東海第二発電所 審査資料	
資料番号	PS-2-1 改8
提出年月日	2021年12月22日

東海第二発電所

設置許可基準規則等への適合性について

補足説明資料

第1図 FV兼用化に伴う系統構成及び配置変更概要図

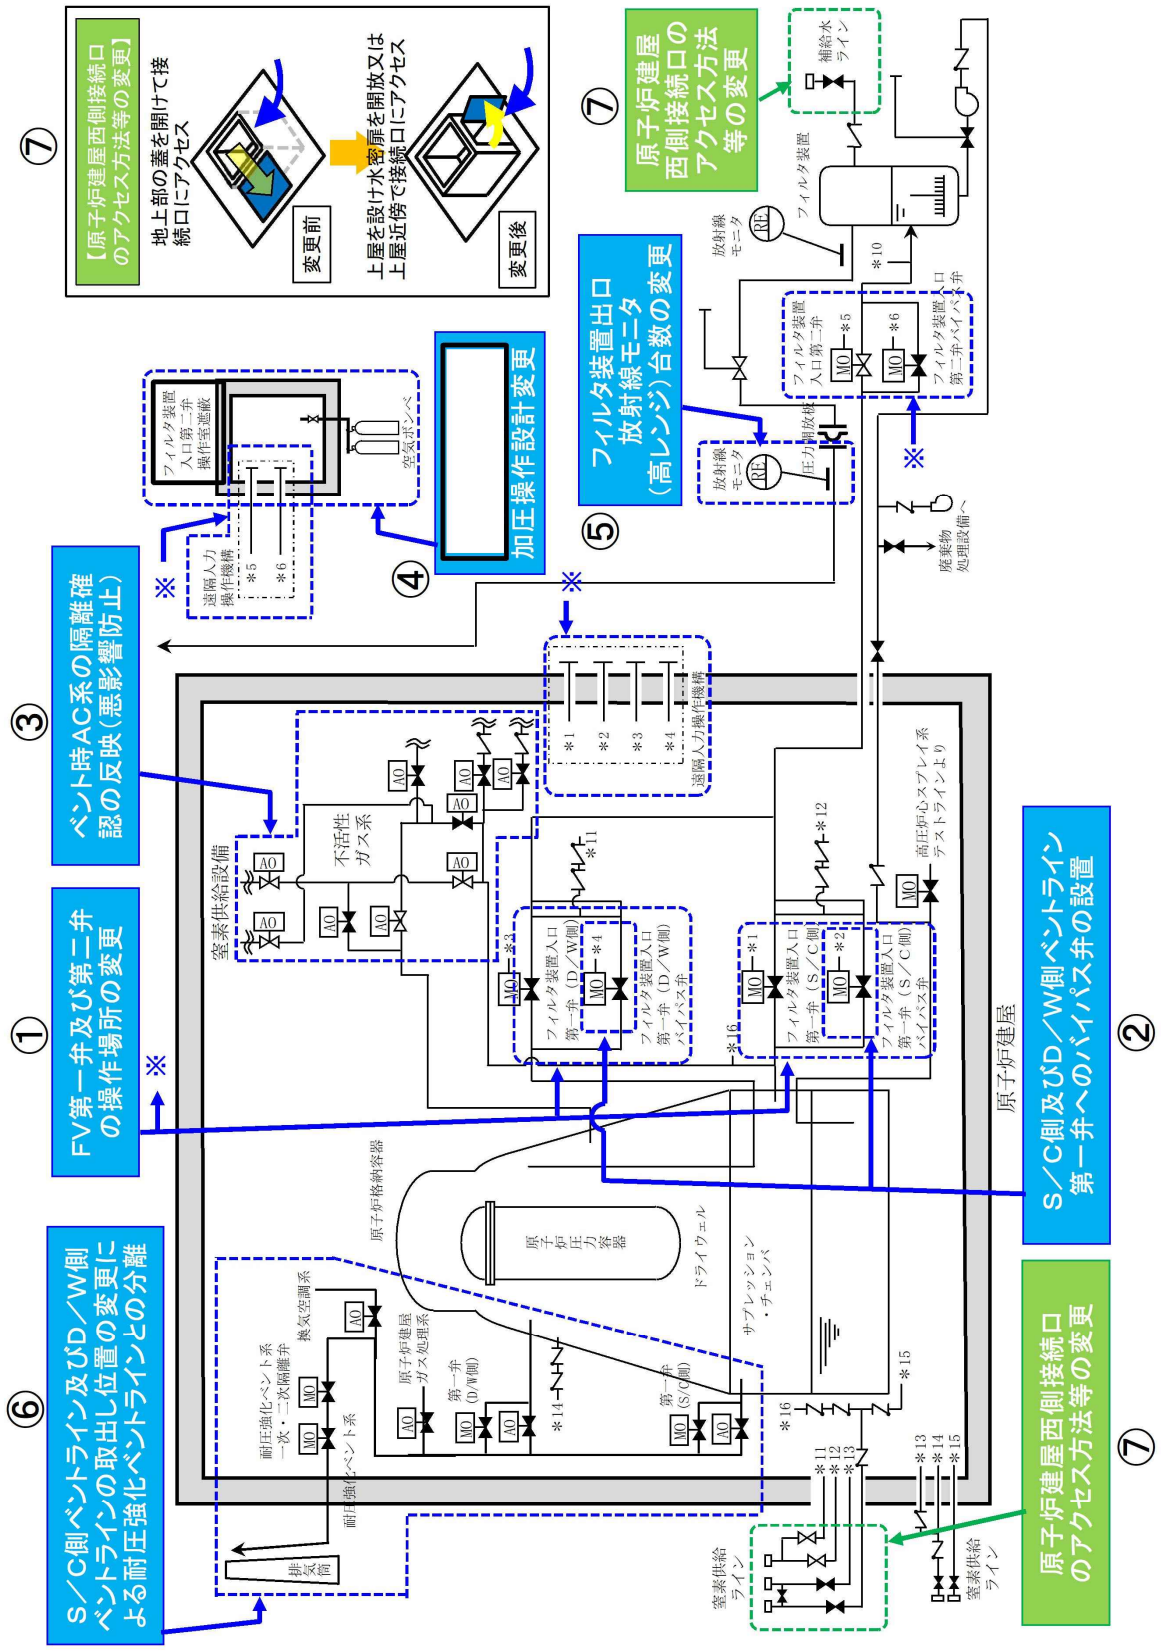
フィルタ装置入口第一弁（S / C側）及び同バイパス弁の現場操作を原子炉建屋付属棟2階で行う手順としていたが、FV兼用化に伴いベントライン（S / C側）の取出し位置が変更（第1図①）になったことから、操作場所が [] [] に変更となった。

フィルタ装置入口第一弁（D / W側）の現場操作を原子炉建屋付属棟屋上で行う手順としていたが、FV兼用化に伴いベントライン（D / W側）の取出し位置が変更（第1図①）になったことから、フィルタ装置入口第一弁（D / W側）及び同バイパス弁の操作場所が [] に変更となった。

フィルタ装置入口第二弁は原子炉建屋廃棄物処理棟3階から操作を行う手順としていたが、FV兼用化に伴いベントラインが変更となったことから、操作場所が
に変更となった。（第1図①）

の正圧化に係る準備操作は原子炉建屋廃棄物処理棟で操作を行う手順としていたが、FV兼用化に伴い設置場所がに変更となった。（第1図①）
